Direzione Generale Valutazioni Ambientali del Min. Ambiente

Oggetto: **Osservazioni critiche ZSC IT8030041 Gaiola-Nisida connessa al Progetto "Adeguamento dell'Arena S. Antonio e dei relativi scarichi in mare" (PRARU SIN-Bagnoli-Coroglio)**

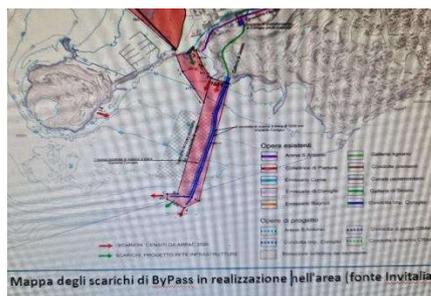
La relazione tecnica descrive le opere a farsi: al fine di alleggerire l'emissario di Cuma mediante la chiusura di due scarichi diretti nell'emissario, prevede che tutte le acque reflue del bacino siano convogliate al Collettore ASA e siano inviate nell'attuale impianto di pretrattamento di Coroglio. - Questo necessiterà del raddoppio della portata di piena del collettore ASA, che da circa 100 m³/s attuali passerà a 206 m³/s, recapitati all'impianto di Coroglio, la cui capacità di trattamento reflui è di appena 3,6 m³/s.

Sarà a quel punto, necessario aprire un ulteriore scarico di Bypass sulla spiaggia di Coroglio, in piena ZSC, per far fronte all'aumento di portata così come progettato.

Per questo si prevede la realizzazione di una terza condotta sottomarina per aumentare la portata dei reflui sfocianti a - 50 m di profondità, esattamente nei pressi dei 3 principali banchi rocciosi ospitanti la biocenosi del coralligeno partenopeo, superstite

Queste condotte fungeranno da primo scarico di troppopieno scaricando sui fondali, i primi 5,36 m³/sec di reflui al superamento della soglia dei 3,6 m³/sec, di cui solo 1,3 m³/s verrà sottoposto a processo di sollevamento e dissabbiatura contro i 2,1 m³/s attuali, con un aumento degli scarichi sui fondali e peggioramento della qualità degli stessi
